febi 14110

Opel Corsa B, Tigra A, Astra F 1,4 16V
en 1,6 6V, alsmede Vectra B
1,6 16V en 1,8 16V

Tandriemkit

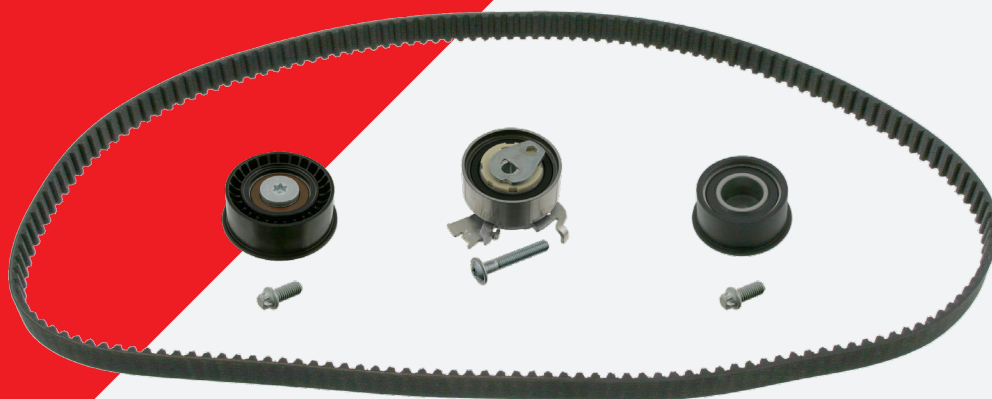
De tandriem kan scheuren.

De uitvoering van de riemschijf werd door de voertuigfabrikant gewijzigd. Omdat de oude riemschijf (1) iets uitsteekt, kan dit een snellere slijtage van de tandriemflank veroorzaken. Dit heeft tot gevolg dat de tandriem schuin afloopt en vroegtijdig kan scheuren. Er kan zeer ernstige motorschade ontstaan.

febi adviseert, om vóór de montage van de tandriemkit febi 14110, te controleren of de riemschijf uitsteekt en de schijf evt. door de nieuwe versie (2) (Opel 5614 430 vlak) te vervangen. De vervangen riemschijf is nu beter op de tandriem afgestemd en garandeert een langere levensduur.

De waterpomp moet in ieder geval vervangen worden!
